Krycí list ZBV

Název a evidenční číslo Stavby: III/33312 Říčany, most ev.č. 33312-3	Číslo SO/PS / / číslo Změny SO/PS:	Číslo ZBV: 1
Číslo a název stavebního objektu/provozního souboru (SO/PS): SO 101 - SILNICE III/33312	101 / 1

Změnový list

Název a evidenční číslo Stavby: III/33312 Říčany, most ev.č. 33312-3 Název stavebního objektu/provozního souboru (SO/PS): SO 101 - SILNICE III/33312	Číslo SO/PS / / číslo Změny SO/PS: 101 / 1	Číslo ZBV: 1.3
---	---	------------------------------

KM 0,140 00

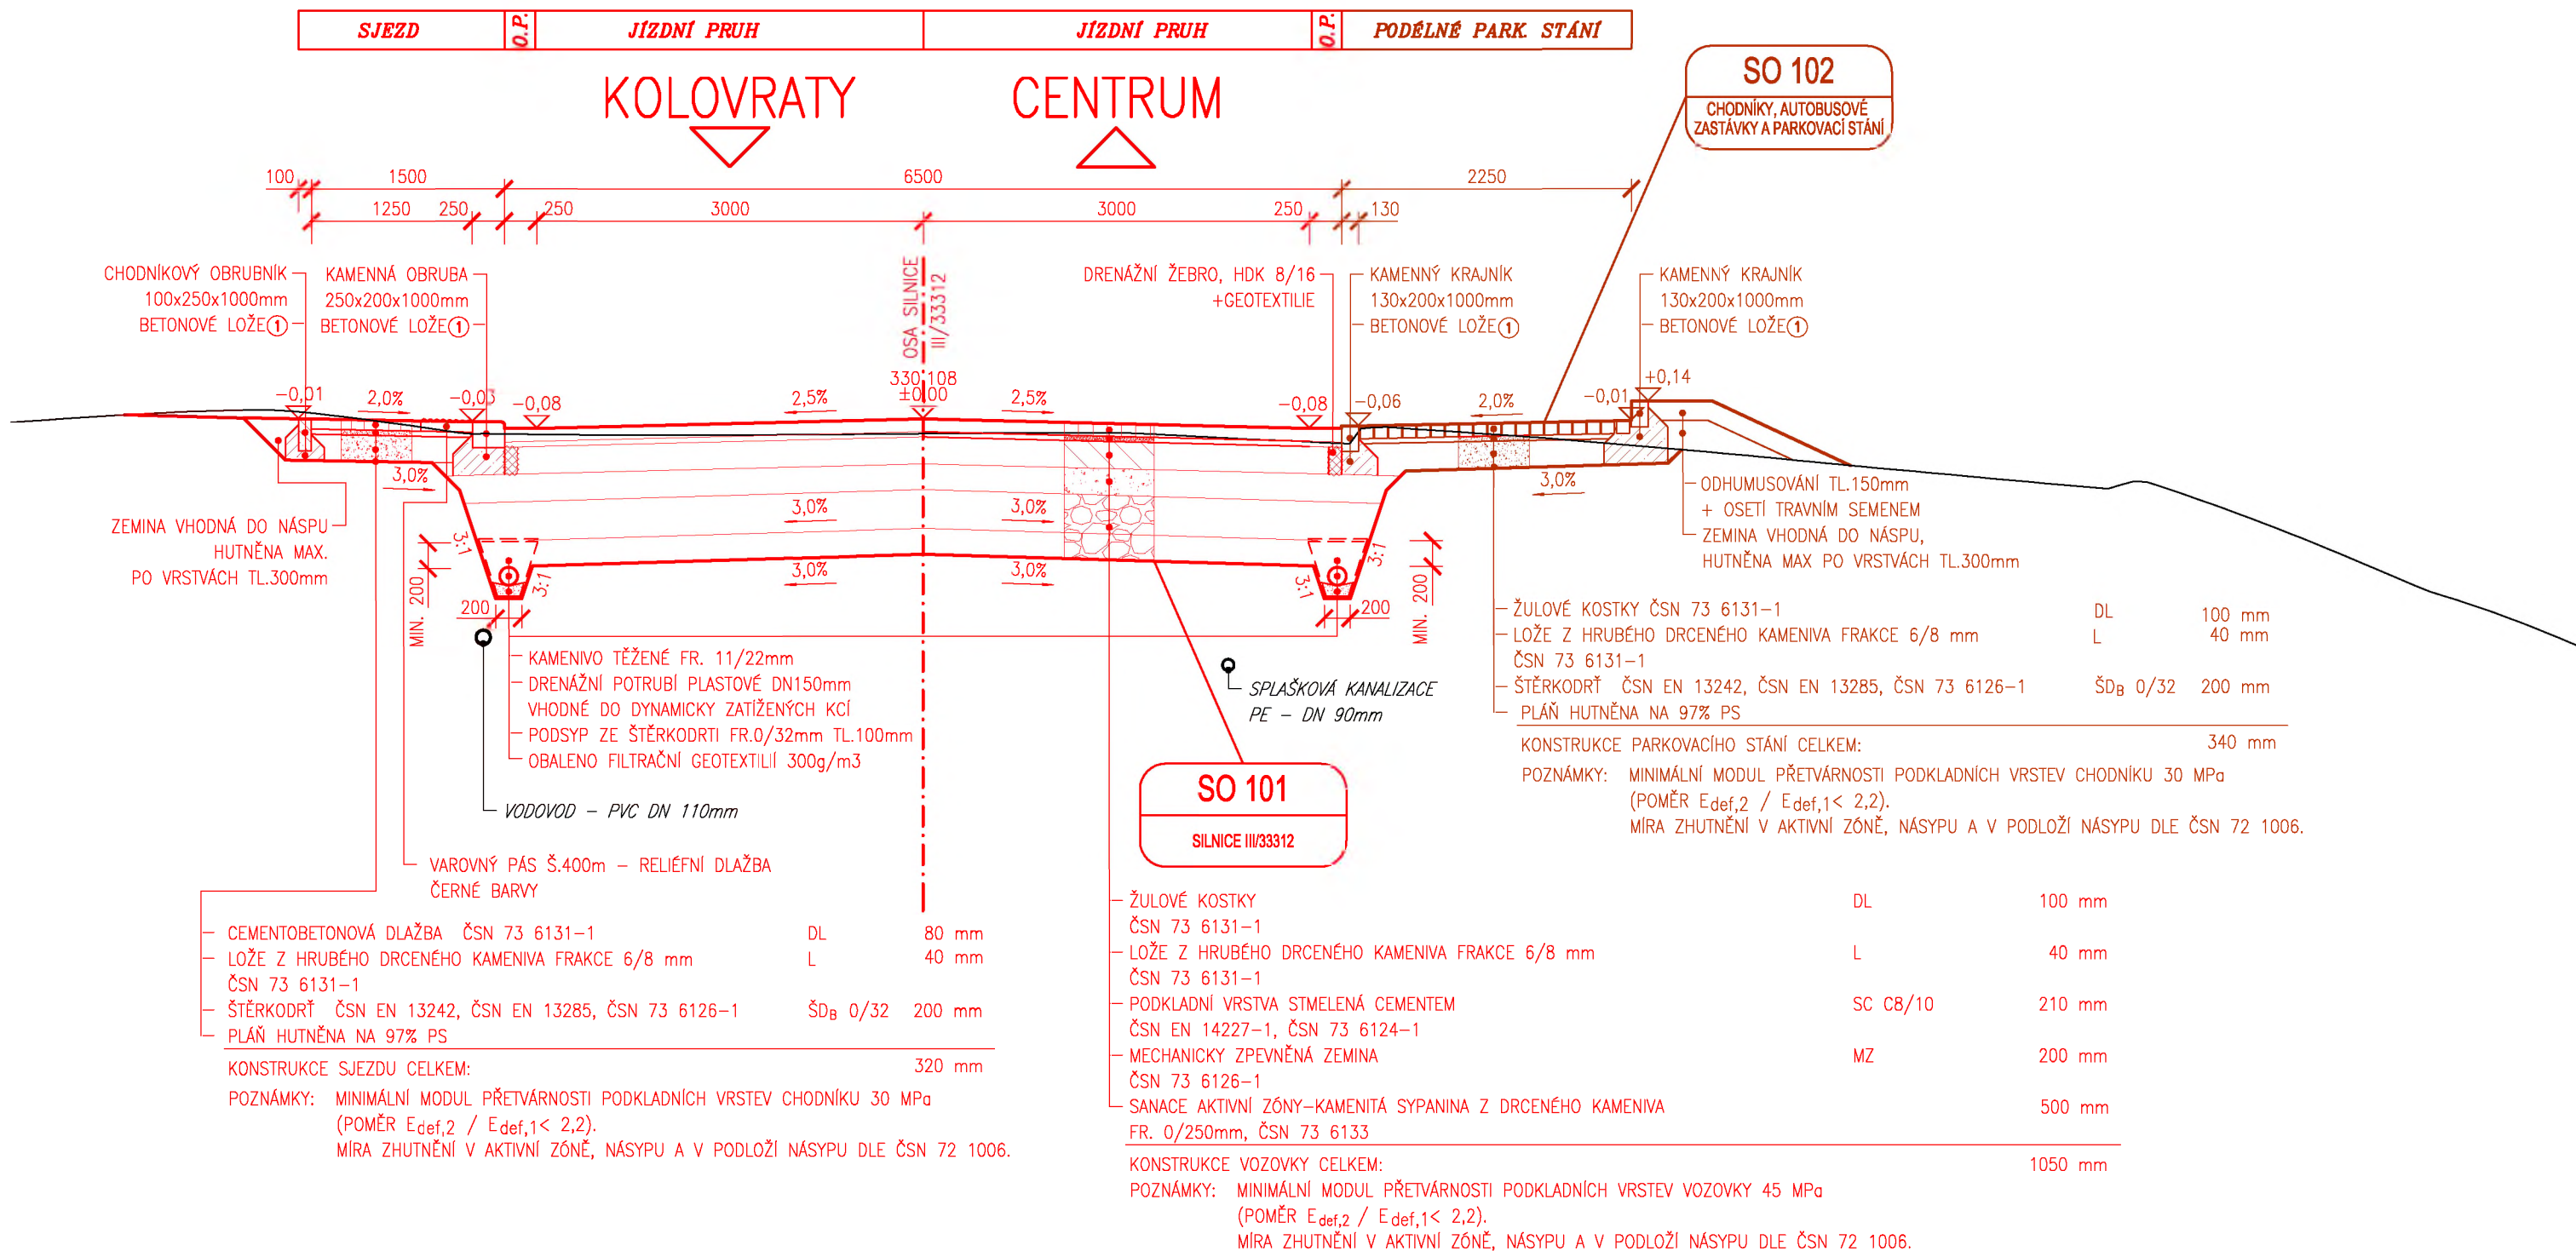
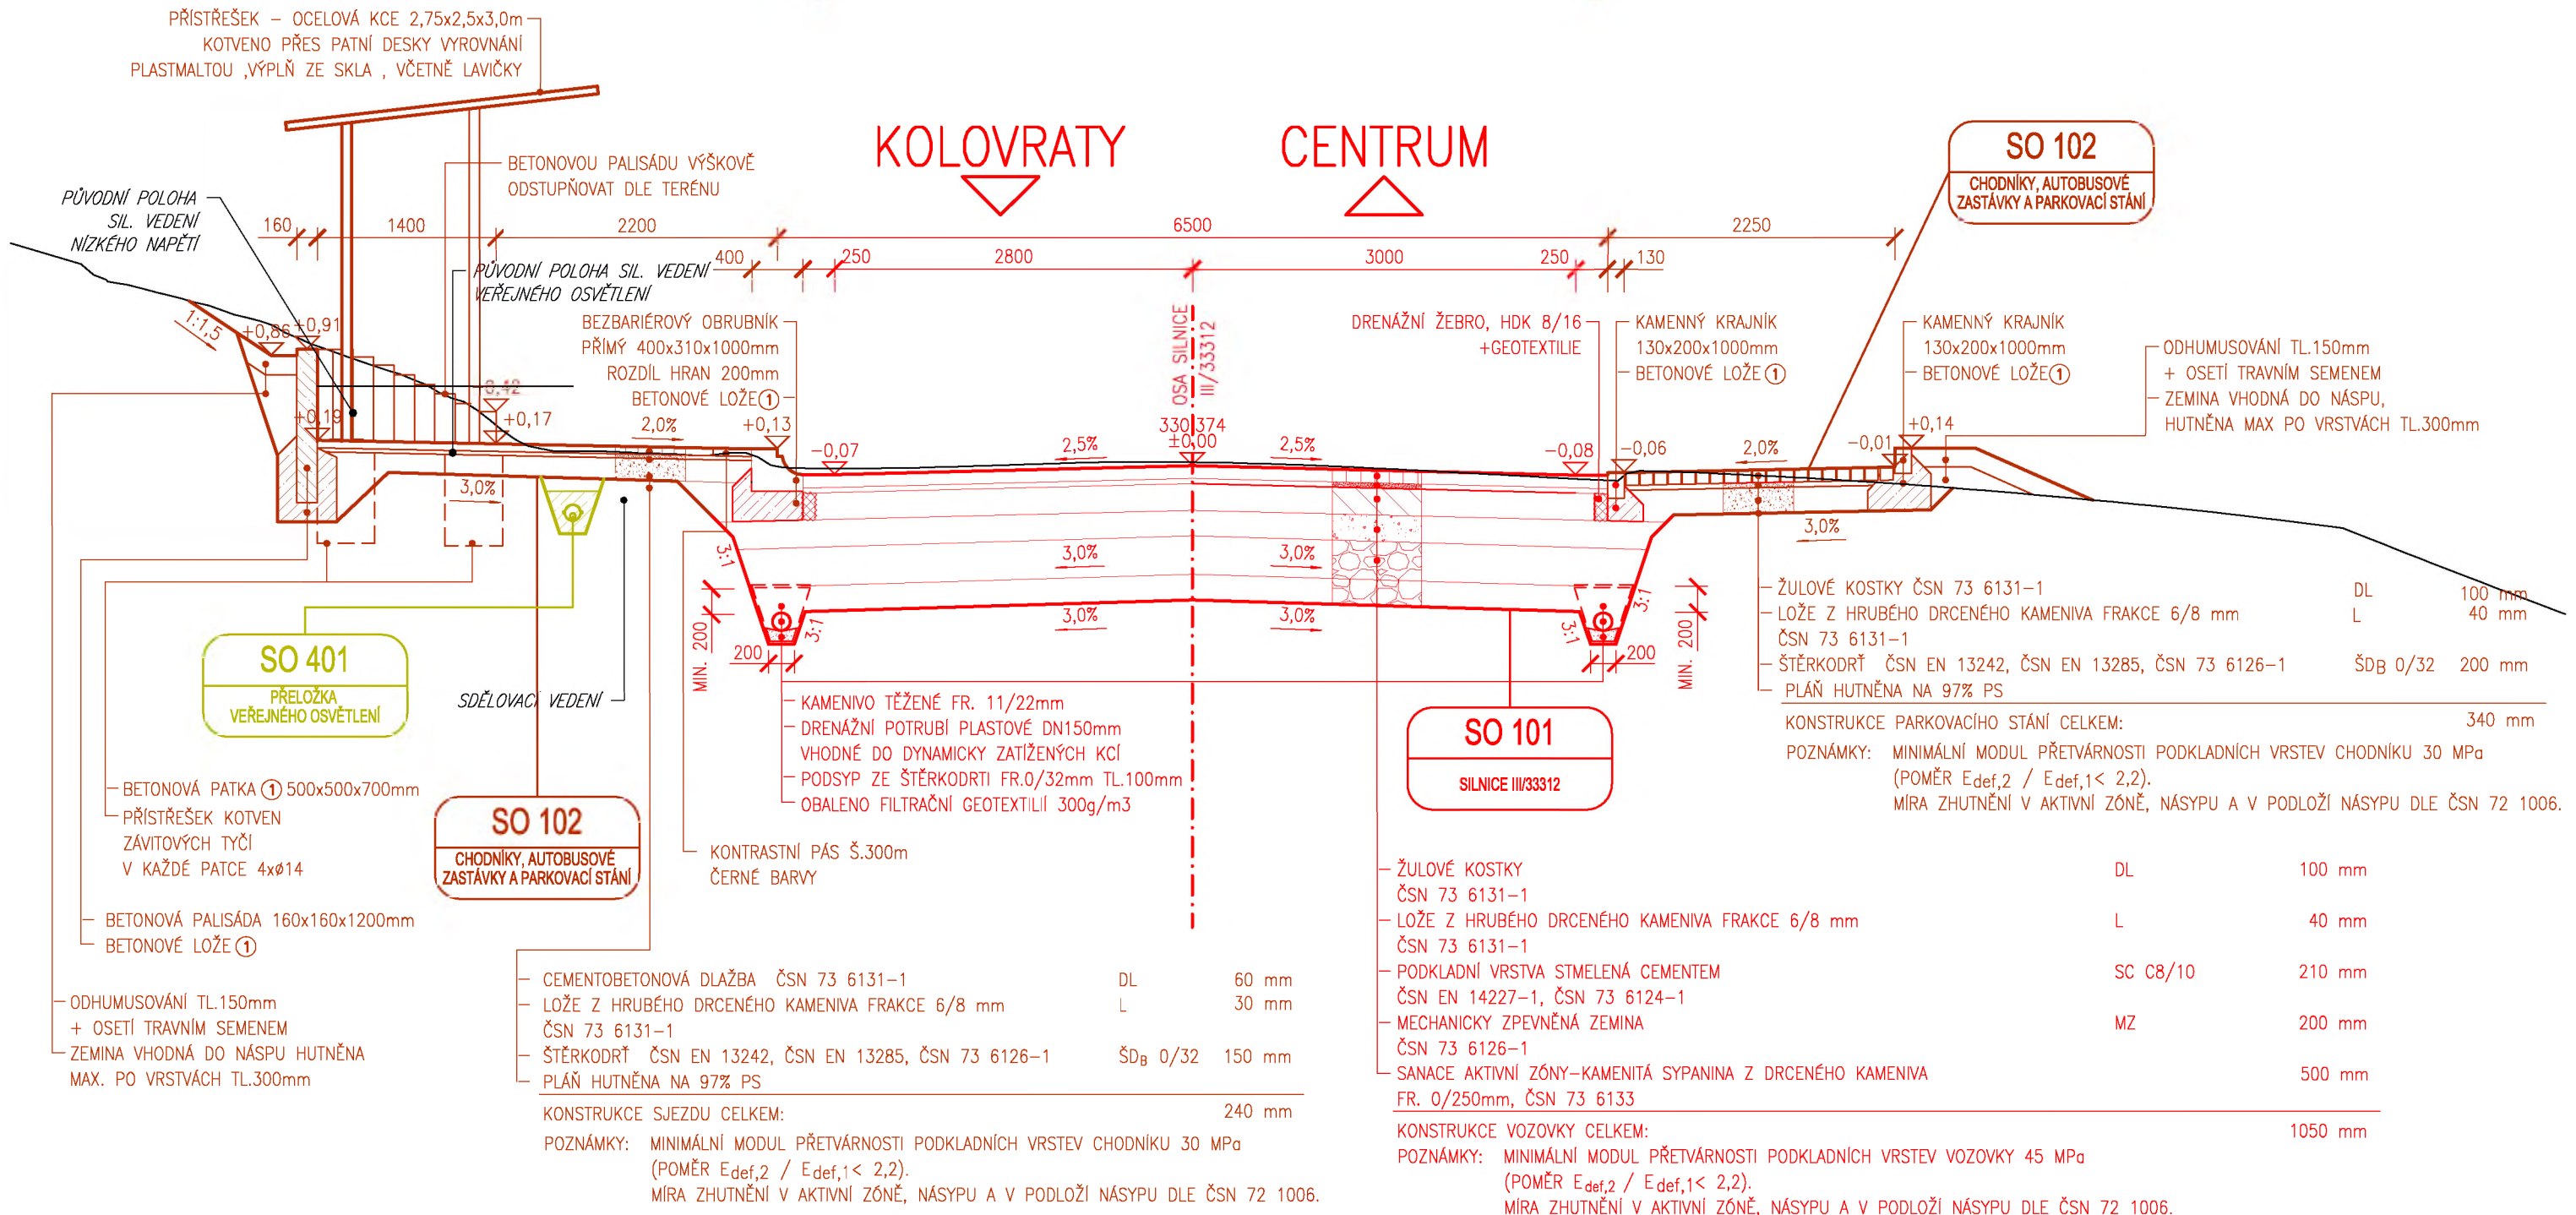
S ohledem na skutečnost, že se jedná o položku, která dle své specifikace zahrnuje jak rozebrání stávající dlažby, tak také její zpětnou pokládku ze stávajícího dlažebního materiálu (vč. nezbytné manipulace s tímto materiálem i dodávku a rozprostření podkladního lože), bylo současně v rámci této změny nutné v odpovídajícím množství odečíst položky pro odstranění žulové dlažby a provedení podkladních vrstev, co se týkalo ponížení položky poř. č. 23, a to v objemu 50,4 m³ (vypočteném dle změněné délky a šířky dotčeného úseku komunikace – plocha 504 m² a výšky dlažby – 100 mm). V tomto případě se nejedná o kompletní odpočet položky, neboť původně byla dlažba položena v celém staničení stavby a byla tudíž rozebrána a odstraněna (vč. podkladních vrstev) v celém dotčeném úseku silnice. Dle PDPS měl být následně úsek silnice za mostem směrem na Kolovraty místo dlažby vyasfaltován a obnovení dlažby se týkalo jen výše specifikovaného úseku v místě mostu až po konec úseku (směr na Říčany) ve staničení 0,115 165 - 0,199 250. Jak je uvedeno výše, vzhledem k tomu, že nová položka v sobě zahrnuje kompletní provedení předdláždění, tedy i pokládku podkladních vrstev dochází v rámci změny ke kompletnímu odpočtu položky poř. č. 80, která byla v PDPS uvažována pro provedení podkladních vrstev v úseku, kde mělo dojít k obnově dlažby, tedy v místech mostu až po konec úseku. Tyto skutečnosti jsou zřejmé ze situace stavby a vzorových příčných řezů PDPS (doklady č. 17 a 18).
